Европейская экономическая комиссия
Комитет по внутреннему транспорту
**Всемирный форум для согласования правил
в области транспортных средств**
**Рабочая группа по общим предписаниям,
касающимся безопасности**
Сотая сессия

**Доклад Рабочей группы по общим предписаниям,
касающимся безопасности, о работе ее сотой сессии
(11–15 апреля 2011 года)**
Содержание

Рис. 1 изменить следующим образом:

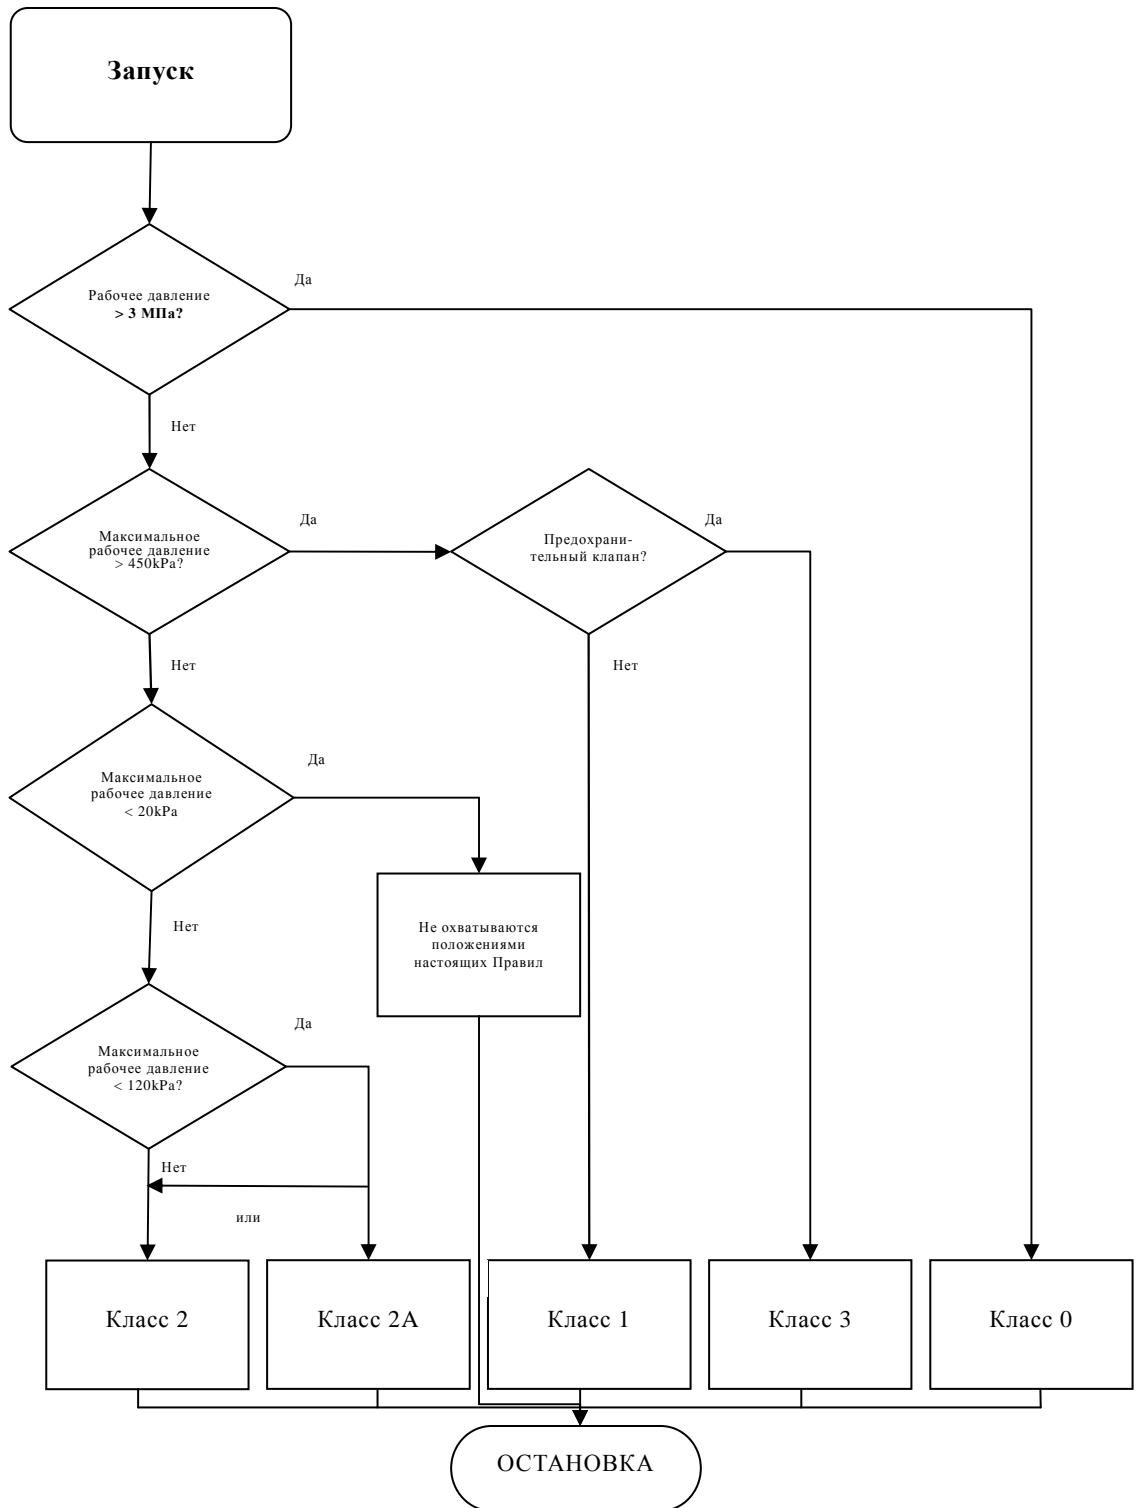
Принятые изменения к документам ECE/TRANS/WP.29/GRSG/2011/14 и ECE/TRANS/WP.29/GRSG/2011/15 выделены жирным шрифтом.

Пункт 2, изменить следующим образом:

"Класс 0 Детали высокого давления, включая патрубки и арматуру, в которых находится СНГ под давлением > 3 000 кПа.
